(仮称) 今金せたな風力発電事業  
環境影響評価準備書

補足説明資料

## 風力部会 補足説明資料 目次

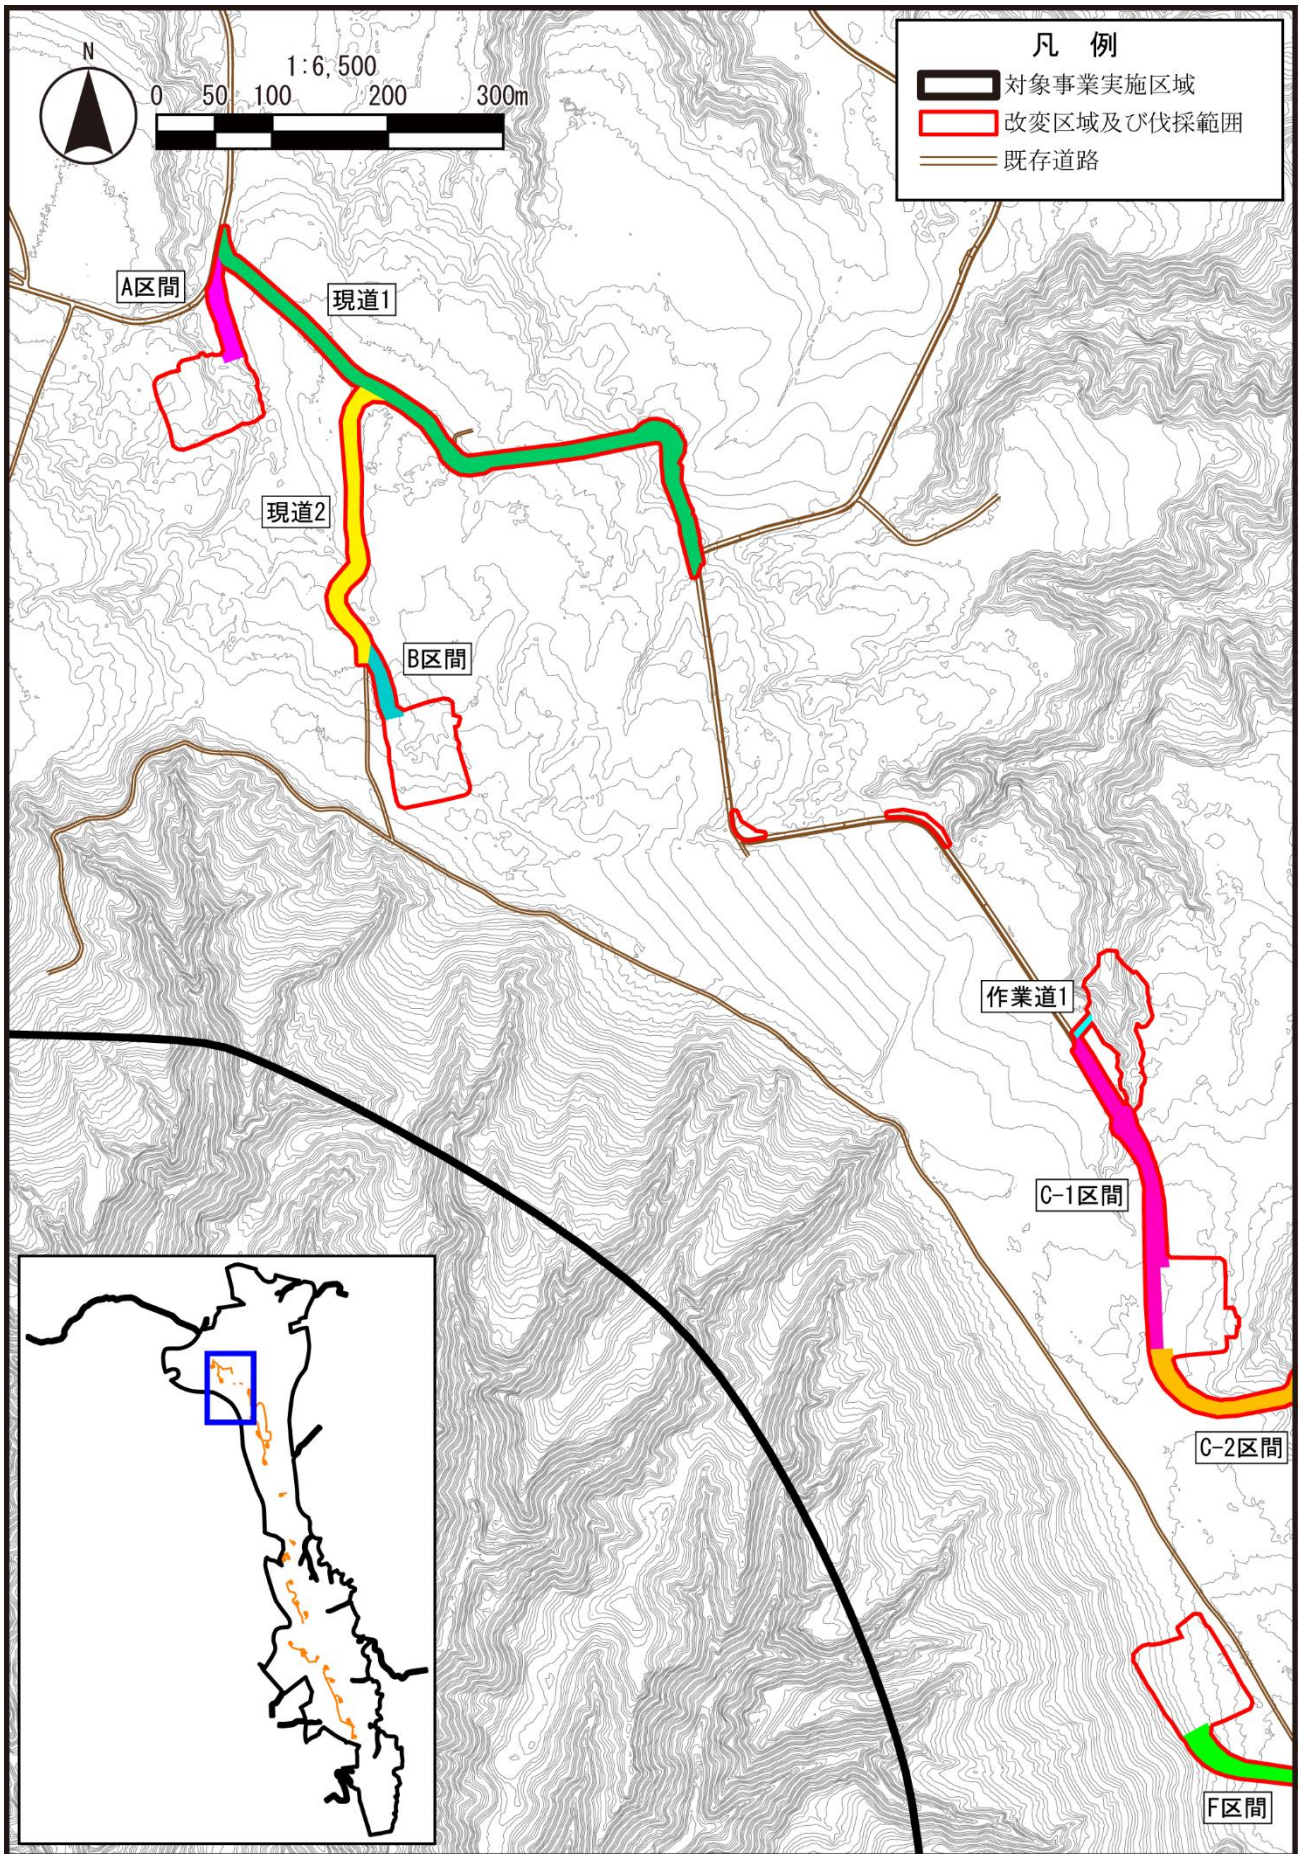
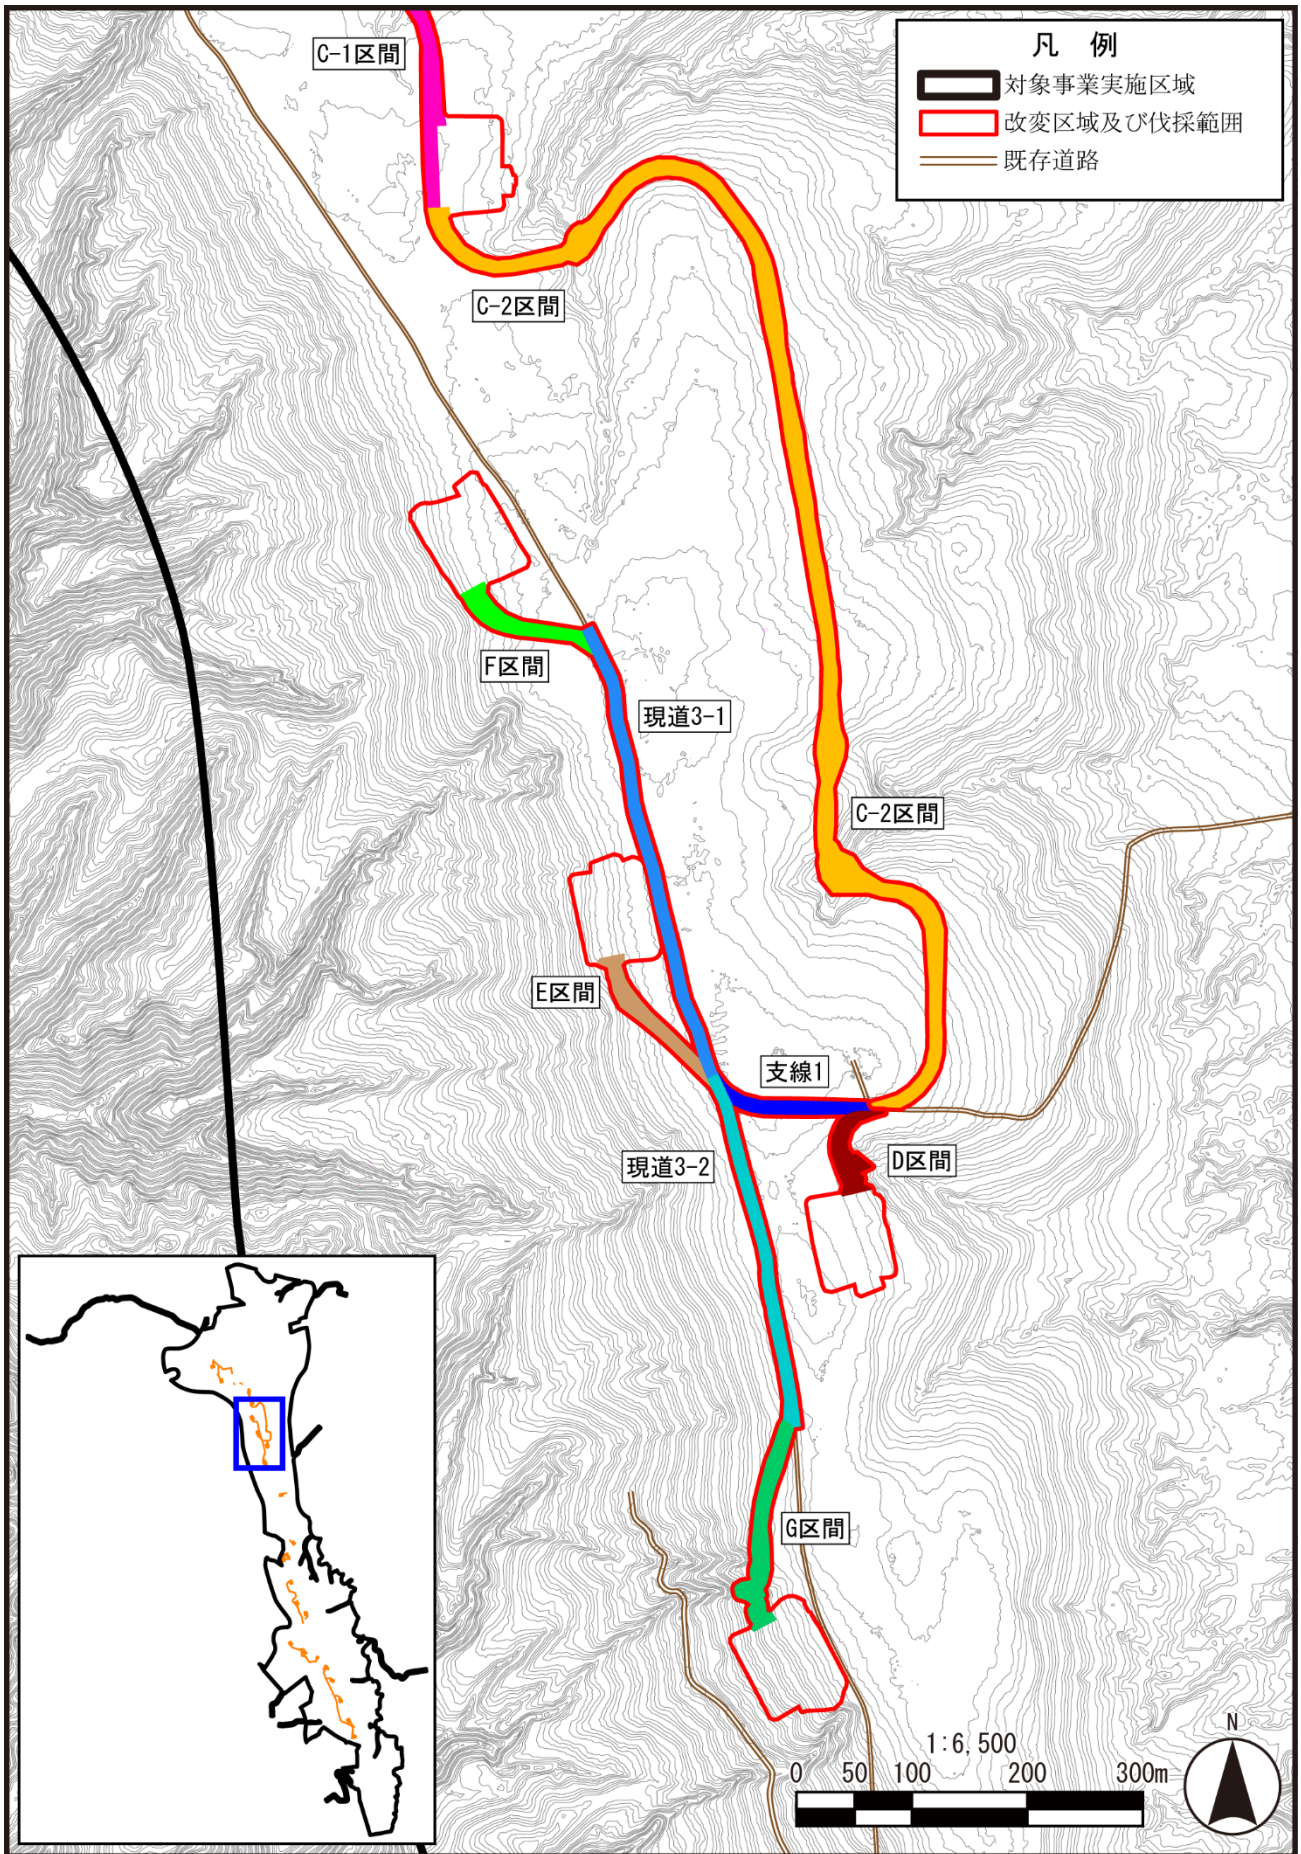
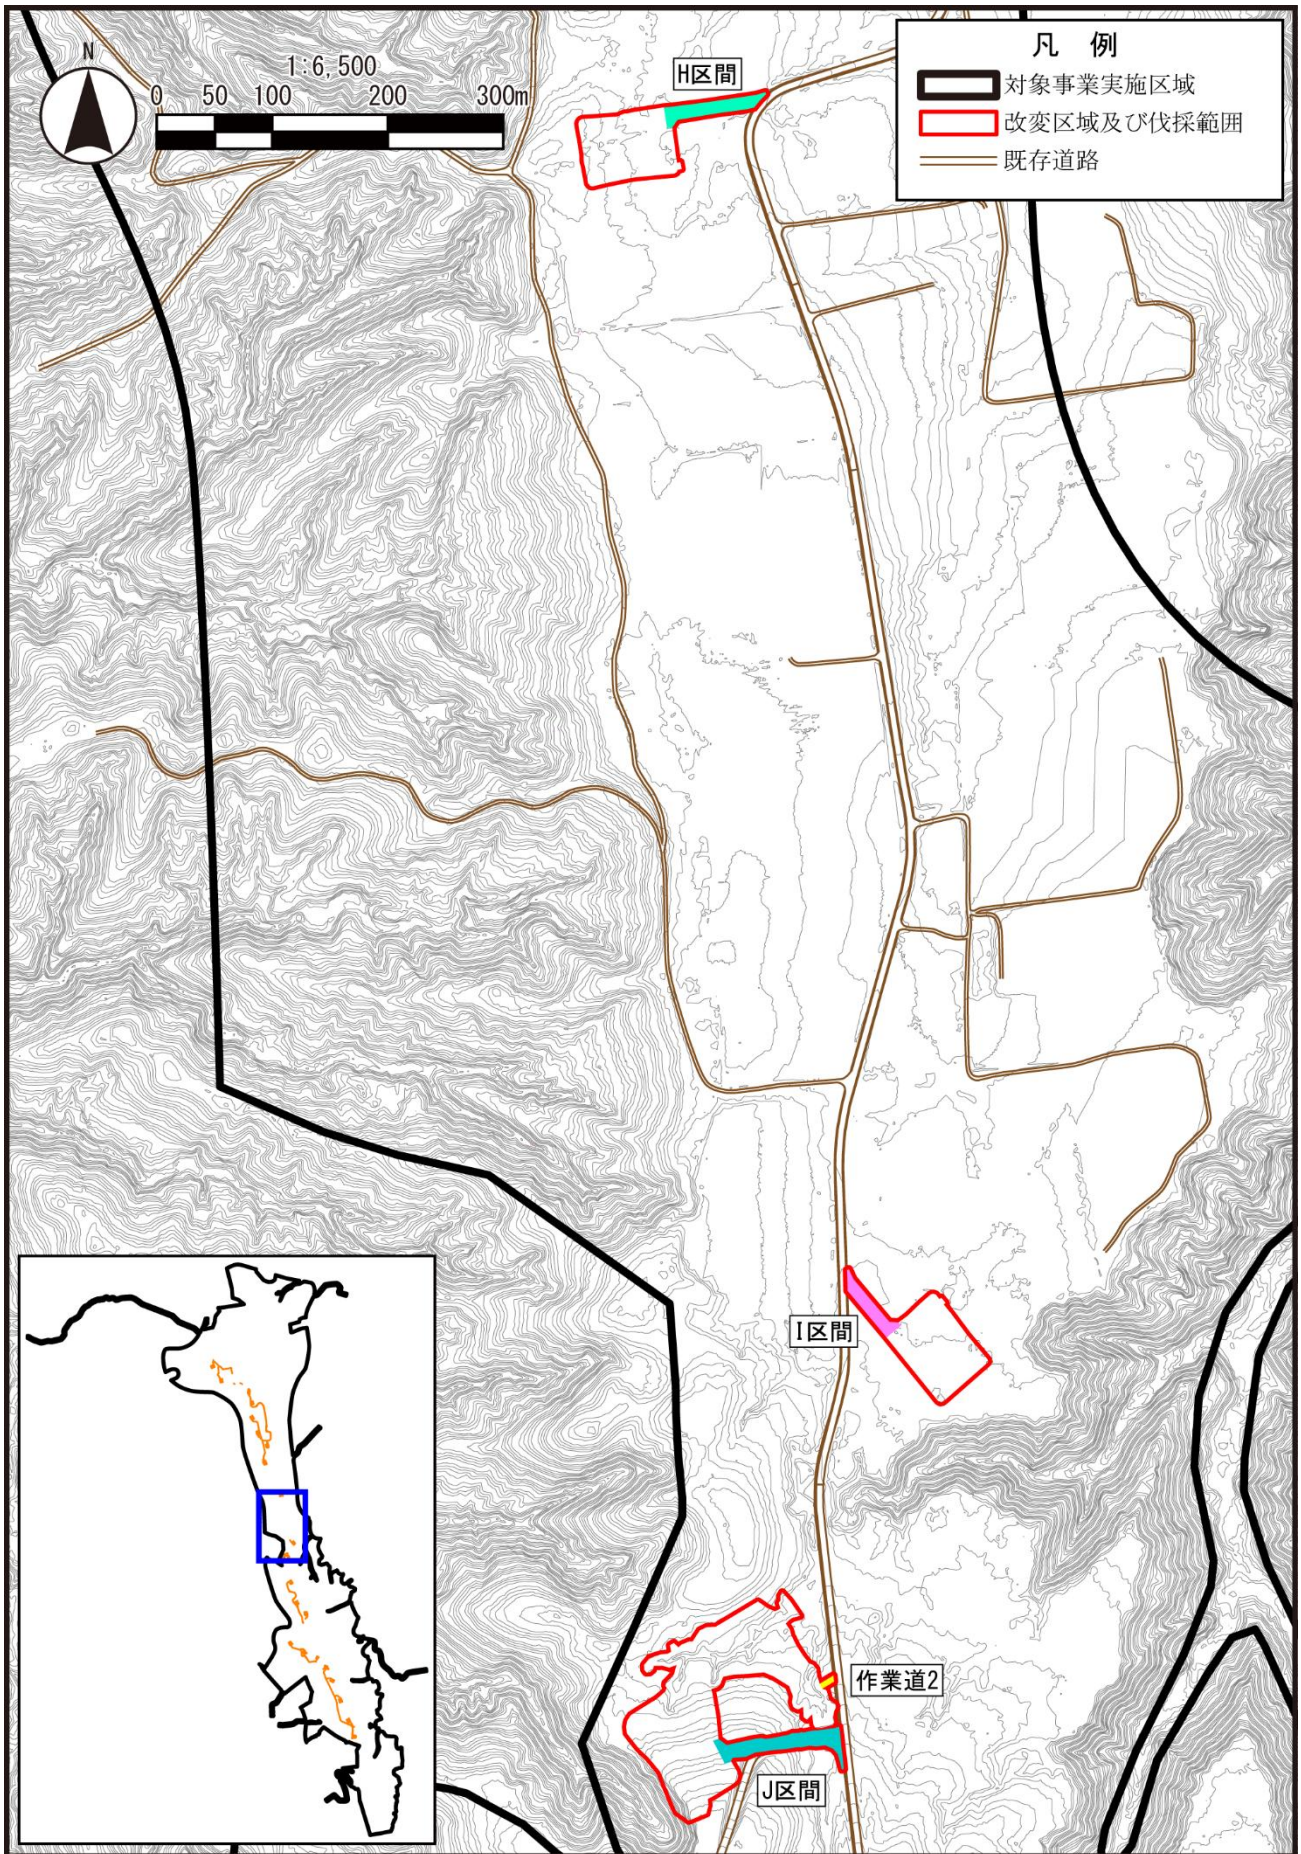
表 10.1.2-8 道路面積 (p. 688) に記されている区間名 (A~S 区間、現道 1~6、支線、作業道 1~4) がどこの道路に対応しているのかわかりません。また、濁水到達予測結果 (道路排水口) (表 10.1.2-11(2), p. 693) や排水量および SS 予測結果 (表 10.1.2-13, p. 707) の道路排水口番号と上記区間名や面積との対応関係が理解できません。

・ A 区間、B 区間、現道 1 および現道 2 からの道路雨水の排水方法を教えてください。表 10.1.2-8 (p. 688) では、付近のヤード沈砂池から排水するとありますが、ヤードの集水面積にこれらの道路面積が含まれているという意味でしょうか？よく理解できないのでお聞きしています。

・ C 2 区間には道路 31~36 の道路排水口がありますが、表 10.1.2-8 (p. 688) では、C 2 区間の道路排水は (欄に網掛けが無い) 付近のヤード沈砂池から排水すると読めます。

上記は不明な点の一例です。評価書では、道路排水口番号と上記区間名や面積との対応関係がわかるような図表や記述をお願いします。

別添資料 1Q23 にてお示しいたします。評価書において追記いたします。

・ A 区間、B 区間、現道 1 および現道 2 に関して付近の各ヤードに設置している沈砂池から排水する計画としております。これらのヤードの沈砂池の集水面積に関しては、ヤード部分のみを対象としたものではなく、周辺の地形条件を踏まえ、一部の道路面 (A 区間、B 区間、現道 1 および現道 2) を含めた自然流下による集水範囲として設定しております。

・ ご指摘ありがとうございます。表 10.1.2-8 において C 2 区間の網掛けが抜けておりましたので、評価書時に修正いたします。

今後関係先と協議したうえで、詳細な排水計画を行い、評価書にて道路排水口番号と上記区間名や面積との対応関係がわかるよう、図表の記載や記述を行います。
